Resolución de la Dirección General de Sostenibilidad, por la que se da publicidad a la resolución de adecuación de contenido por modificación no sustancial de la autorización ambiental integrada del proyecto de planta de producción de diamantes sintéticos, en el término municipal de Trujillo (Cáceres).

ANEXO I  
CONDICIONADO AMBIENTAL DE LA RESOLUCION

## ANEXO II. RESUMEN DEL PROYECTO DE MODIFICACIÓN

Figura I. Plano en planta. Modificaciones proyectadas en edificaciones.

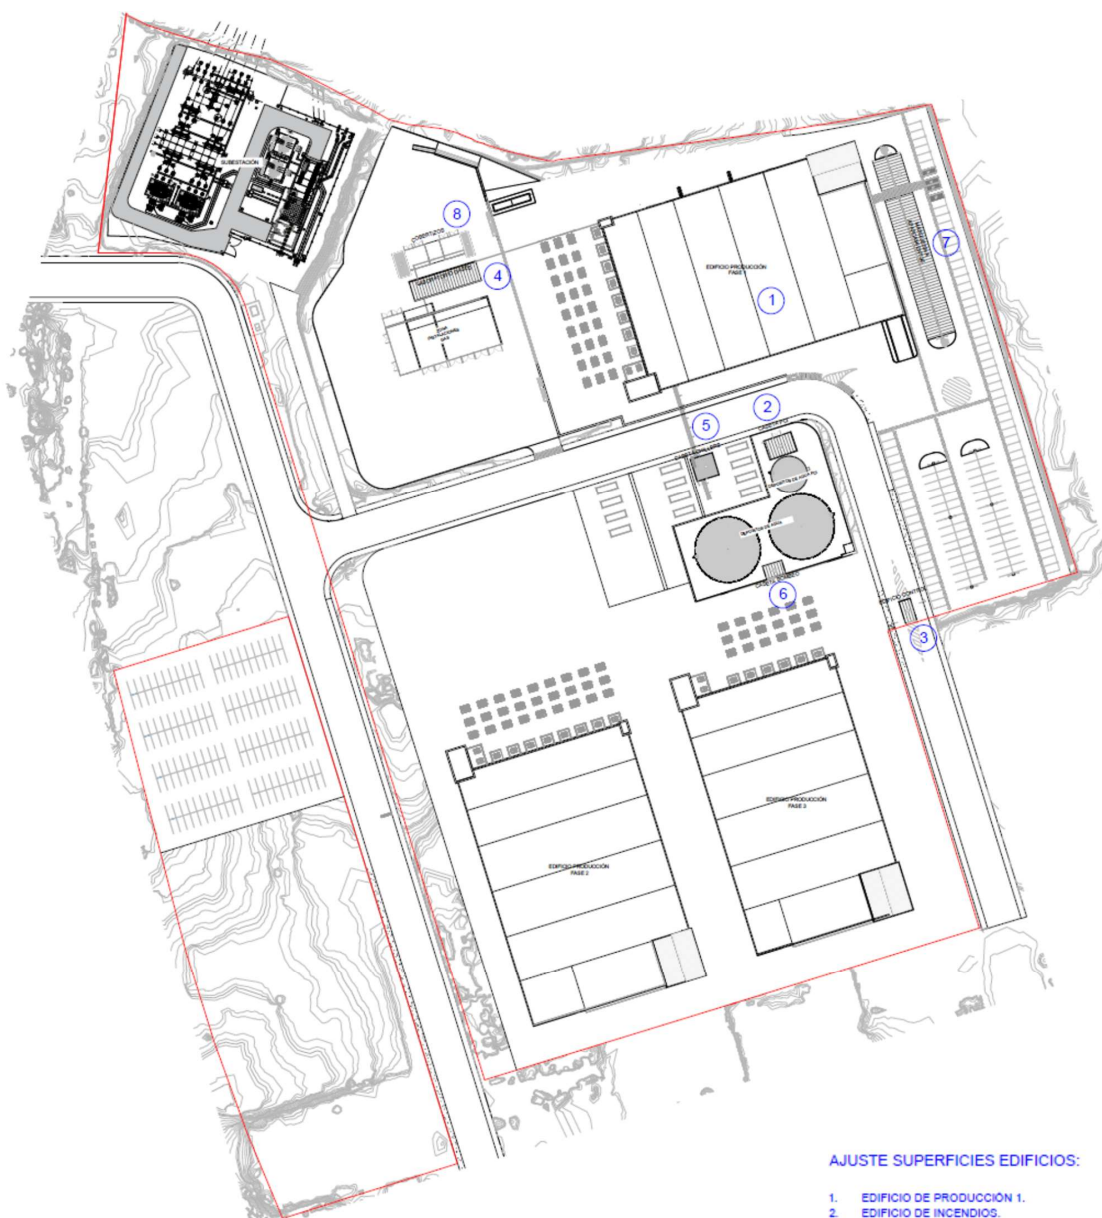
- Ajuste de las superficies de las siguientes edificaciones: edificio de producción de la fase I; edificio de incendios y edificio de control de accesos.
- Incorporación de nuevos edificios para albergar equipos de instalaciones auxiliares al proceso: caseta para bombas de agua industrial; caseta para bombeo de agua de los chillers y cuadro eléctrico para suministro y protección de estos equipos; y edificio de laboratorio de control de calidad de gases.
- Dos cobertizos abiertos sobre los almacenamientos de gases inertes en botellas, para protegerlos de las inclemencias climatológicas.
- Marquesina para aparcamiento de vehículos del personal junto a la zona de oficinas.

**AJUSTE SUPERFICIES EDIFICIOS:**

1. EDIFICIO DE PRODUCCIÓN 1.
2. EDIFICIO DE INCENDIOS.
3. EDIFICIO CONTROL DE ACCESO.

**NUEVOS EDIFICIOS:**

4. LABORATORIO GASES.
5. CASETA DE BOMBAS CHILLER.
6. CASETA BOMBAS AGUA.

**NUEVOS COBERTIZOS:**

7. NUEVAS MARQUESINAS.
8. COBERTIZOS EQUIPOS AUXILIARES.

Figura 2. Plano en planta. Redes de saneamiento.

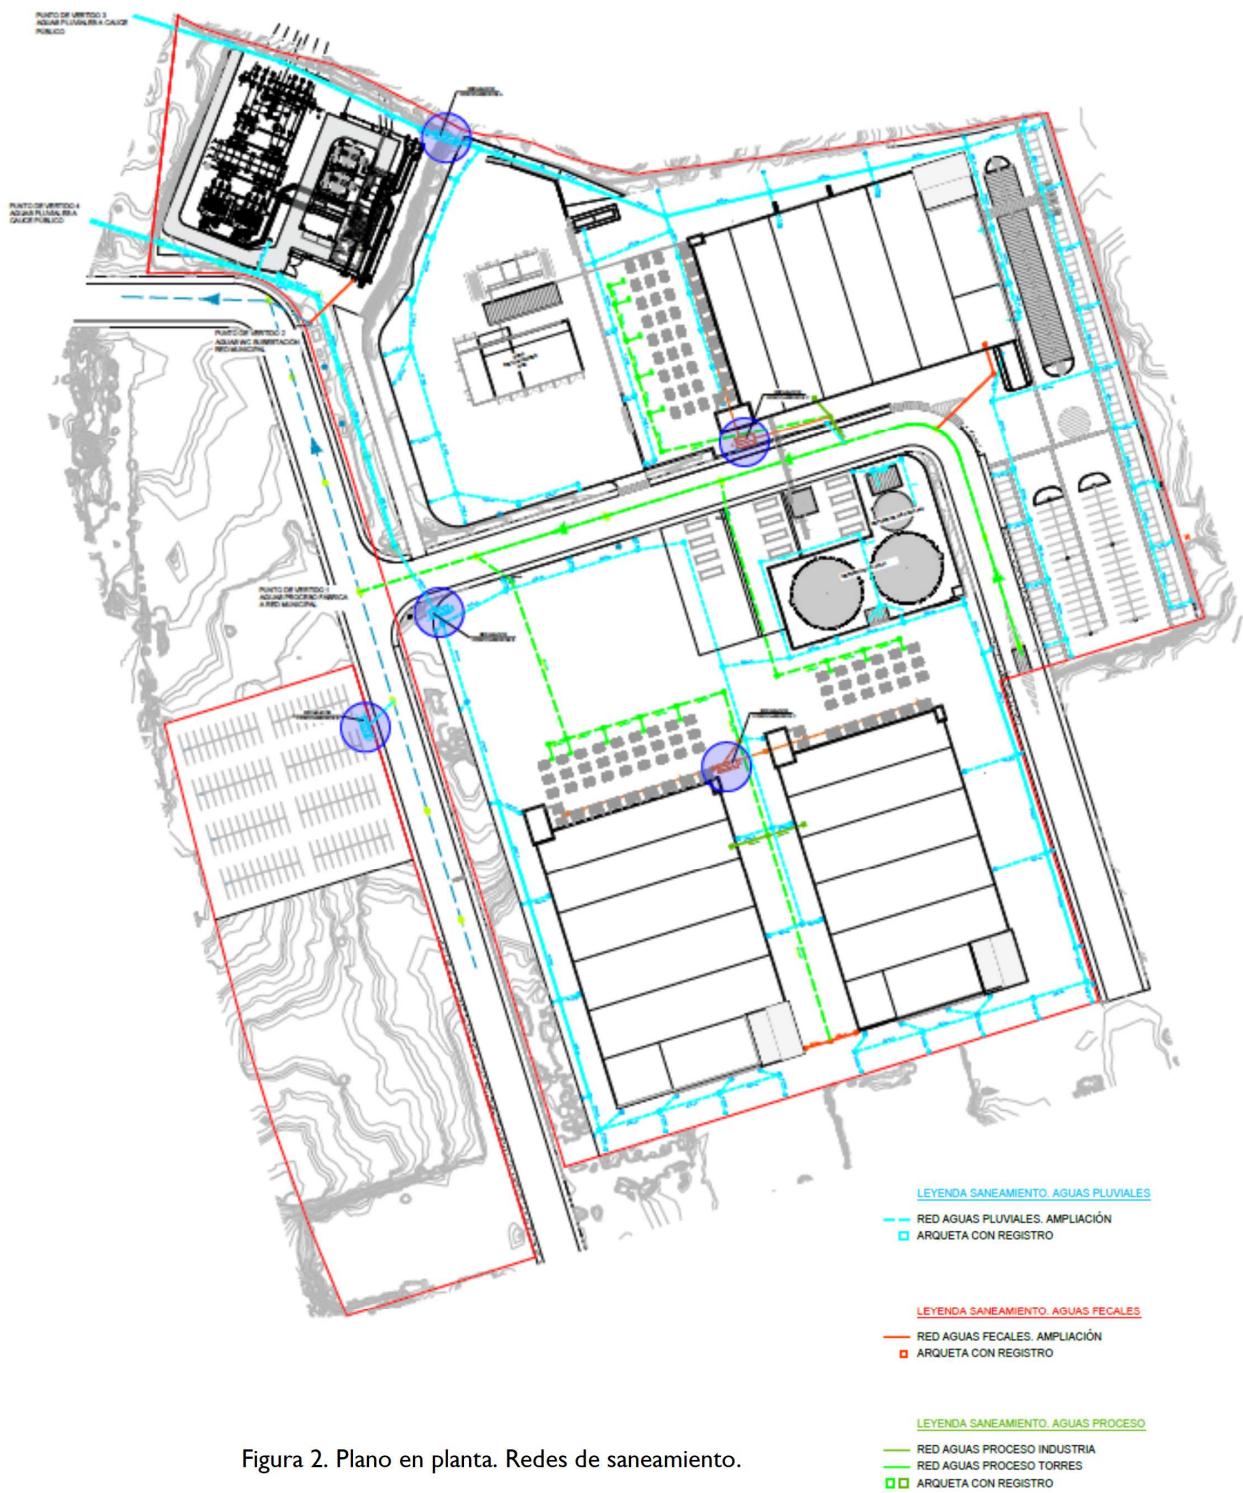
- Red de saneamiento: Se plantea la modificación de la red de aguas pluviales, en cumplimiento de lo dispuesto en el apartado c.7 de la resolución de 5 de abril de 2023, por la que se otorga AAI a la planta de producción de diamantes sintéticos; condicionado que se deriva del informe emitido con fecha de 21 de diciembre de 2022 por la Confederación Hidrográfica del Tajo (CHT), y que reza textualmente:

En línea con lo anterior se plantea la siguiente segregación de aguas pluviales:

- Red de aguas pluviales de urbanización y cubiertas. Serán vertidas a cauce público previo paso por un separador de hidrocarburos.
- Red de aguas pluviales de transformadores. Que recogerá exclusivamente el agua de lluvia que pueda almacenarse en los cubetos de los transformadores de potencia de los edificios. Serán evacuadas a la red general de saneamiento, previo paso por separador de hidrocarburos.

Serán vertidas, previo paso por sendos separadores de hidrocarburos, y atendiendo a las condiciones de la autorización emitida por la Confederación Hidrográfica del Tajo, con fecha 4 de febrero de 2025, en el cauce del arroyo del Caballo, en zona de dominio público hidráulico y zona de policía de la margen derecha, mediante dos puntos separados 65 metros con las siguientes características:

- d. Red de aguas pluviales de los transformadores: existirá una red de recogida de aguas exclusivamente para la recogida del agua de lluvia que pueda almacenarse en los cubetos de los transformadores de potencia de los edificios y como medida de seguridad en caso de rotura o accidente. Estas aguas serán conducidas a la red de alcantarillado del polígono previo paso por un separador de hidrocarburos.
